**Verslag huishoudelijke elektrische installatie op laagspanning en zeer lage spanning****Algemeen:**

Referentie: 008-20260212-06	Datum controle: 12/02/2026
Keurder: 008

Eigenaar:	Onbekend	EAN-code:	Onbekend
Adres installatie:	Reyderstraat 30, 3500 - Hasselt	Nummer teller(s):	22789727
		Distributienetbeheerder installatie:	Fluvius
Datum uitvoering installatie:	<input checked="" type="checkbox"/> Vóór 01/10/1981 <input type="checkbox"/> Tussen 01/10/1981 en 01/06/2020 <input type="checkbox"/> Vanaf 01/06/2020		
Type:	<input checked="" type="checkbox"/> Woonenheid <input type="checkbox"/> Niet-huishoudelijk <input type="checkbox"/> PV <input type="checkbox"/> Batterij <input type="checkbox"/> Laadpaal

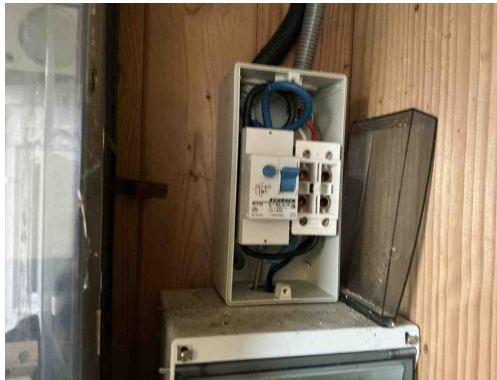
- B34** - Het kabeltype van de meterbord verbinding aan de oorsprong van de installatie beantwoord niet aan de minimale vereisten vastgelegd door de distributienet beheerder. (Boek1: 1.5 + SYNERGRID C1/107)
Opmerking: Oa VOB in flex

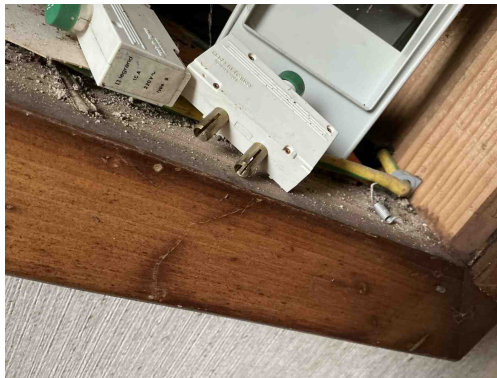
B30 - De houder van de beveiliging in een huishoudelijke ruimte is niet voorzien van aangepaste kalibreerelementen (Boek1: 5.3.5.5).

Opmerking: Oa bord 1 en 2

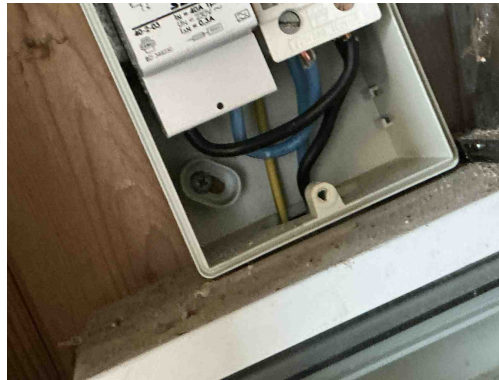
B30 - De houder van de beveiliging in een huishoudelijke ruimte is niet voorzien van aangepaste kalibreerelementen (Boek1: 5.3.5.5).

Opmerking: Oa bord 1 en 2

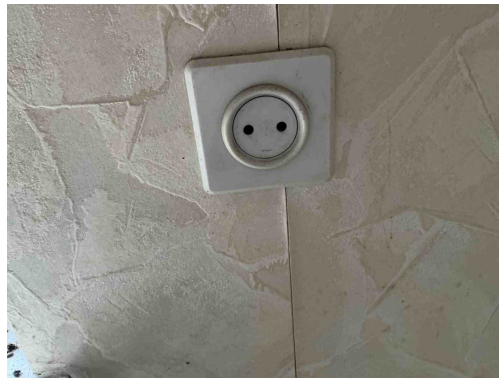
T21 - Het elektrisch materieel is niet geplaatst volgens de voorschriften van de fabrikant/ regels van goed vakmanschap . (Boek 1: 1.4.1.3)

Opmerking: Oa ophangingsvijzen niet afgedekt bord 1 en 2

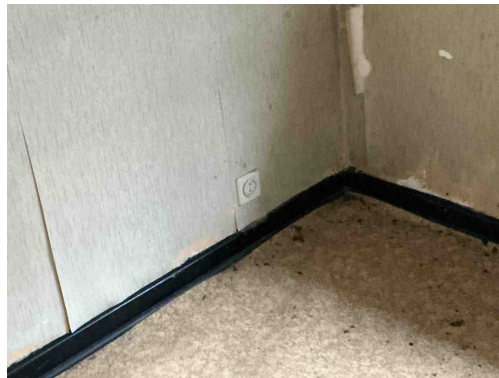
T11 - De contactdozen waarvan de toegekende stroomsterkte maximaal 16A en de toegekende spanning maximaal 250V bedraagt en niet bedoeld zijn voor de voeding van een of meerdere verbruikstoestellen voor een specifiek doel en niet geplaatst zijn in of op schakel- en verdeelborden, beschikken niet of IPXX-D (incl. gemeenschappelijke delen residentieel geheel) (Boek 1: 4.2.2.3/5.3.5.2).

Opmerking: Oa salon,

A20 - Er bevindt zich een contactdoos zonder beschermingsgeleider in de elektrische installatie. Deze is niet geplaatst achter een differentieelstroombeschermingsinrichting met grote (max. 30mA) of zeer grote (max. 10mA) gevoeligheid.

Opmerking: Oa salon, slaapkamer 3,2,.....

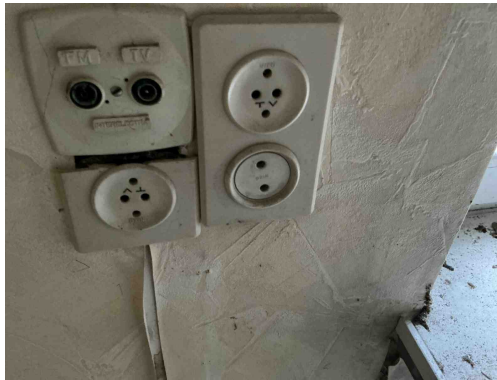
A20 - Er bevindt zich een contactdoos zonder beschermingsgeleider in de elektrische installatie. Deze is niet geplaatst achter een differentieelstroombeschermingsinrichting met grote (max. 30mA) of zeer grote (max. 10mA) gevoeligheid.

Opmerking: Oa salon, slaapkamer 3,2,....

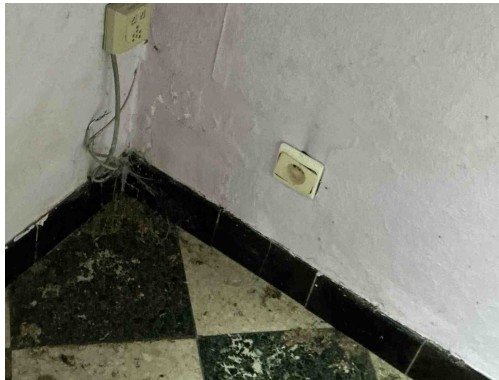
C21 - Het gebruik van geleiders van het type VOB, zonder bijkomende afscherming is niet toegestaan (Boek 1: 5.2.9.6).

Opmerking: Oa slaapkamer 2 en 3

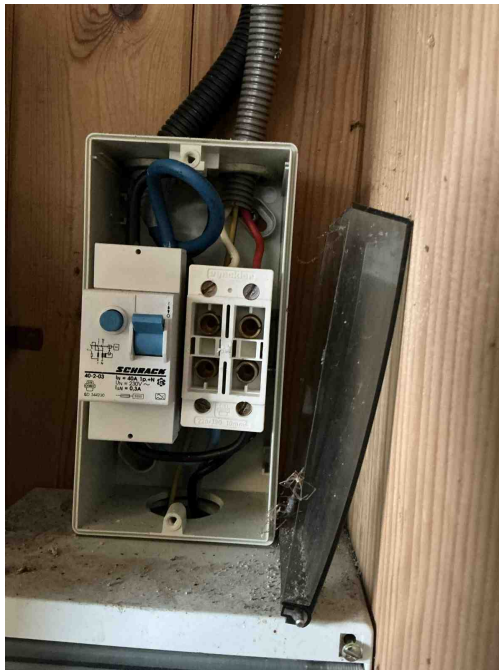
T10 - Bepaalde contactdozen en/of schakelaars zijn niet degelijk bevestigd (Boek 1: 1.4.1.3).
Opmerking: Oa salon
